Povoa do Varzim – Assoreamento

Aviso cancelado – ANAV 0693/21

CN afetada – 26410 [178/14; 271/19]

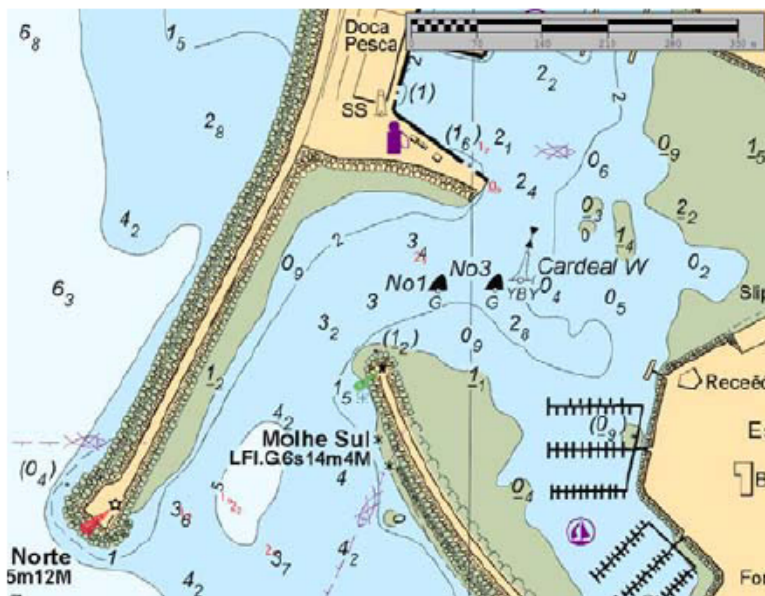
Foi detetado uma assoreamento significativo junto ao molhe Norte da entrada da barra com a isóbata dos 2 m a descair para o centro do canal intersetando a isóbata dos 5m representada na carta. No Plano A da CN26410:

1 - Retirar da carta a isóbata dos 5m. que se encontra ente o Molhe Norte e o Molhe Sul.

2 - Retirar as seguintes sondas, posições (WGS 84):

3.6 m, na posição $41^{\circ} 22,240'N / 8^{\circ} 46,223'W$;

3.7 m, na posição $41^{\circ} 22,212'N / 8^{\circ} 46,145'W$.

3 - Inserir as seguintes sondas, posições (WGS 84):

1.9 m, na posição $41^{\circ} 22,248'N / 008^{\circ} 46,187'W$;

2.2 m, na posição $41^{\circ} 22,243'N / 008^{\circ} 46,180'W$;

1.9 m, na posição $41^{\circ} 22,239'N / 008^{\circ} 46,219'W$;

2.9 m, na posição $41^{\circ} 22,218'N / 008^{\circ} 46,153'W$.

4 - No centro do Canal , junto à boia No1, posições (WGS 84):

Retirar a seguinte sonda:

3.4 m, na posição $41^{\circ} 22,395'N / 8^{\circ} 46,042'W$.

Inserir a seguinte sonda:

2.9 m, na posição $41^{\circ} 22,387'N / 008^{\circ} 46,039'W$.

5 - Na aproximação ao cais e junto à cabeça do cais, posições (WGS 84):

Inserir as seguintes sondas:

1.7 m, na posição $41^{\circ} 22,451'N / 008^{\circ} 45,991'W$;

Sonda negativa de -0.9 m, na posição $41^{\circ} 22,429'N / 008^{\circ} 45,983'W$.
